SN13-009

## KX6 室外机备用主控板更换注意事项

（例）图为 FDC335KXE6G 机型主控板更换后没有剪掉 J11、J12，出现 E43-2 故障：

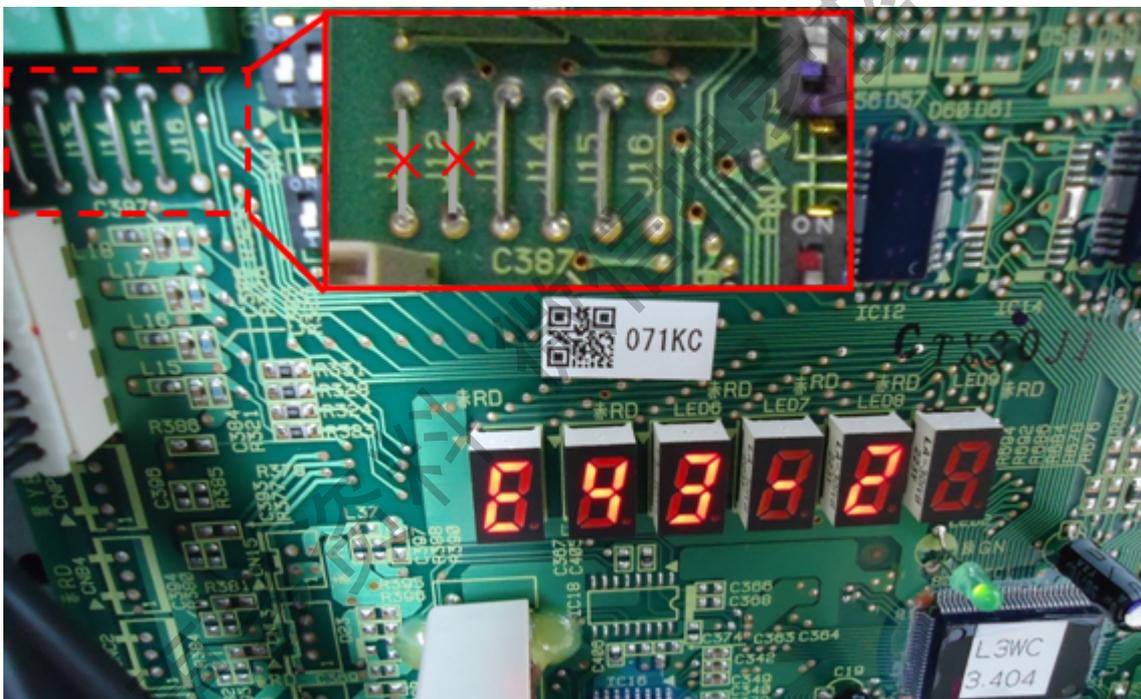
KX 系列室外机主控板更换时，需注意备用板上的**跨接线**、**拨码开关**位置要与原装板完全一致。否则会出现 **E43**、**E32** 等故障代码。

故障现象： 室外机主控板更换后，出现 E43-2 故障代码。

发生原因： J11、J12 未断开则对应日本本土用程序，所以会出现故障。
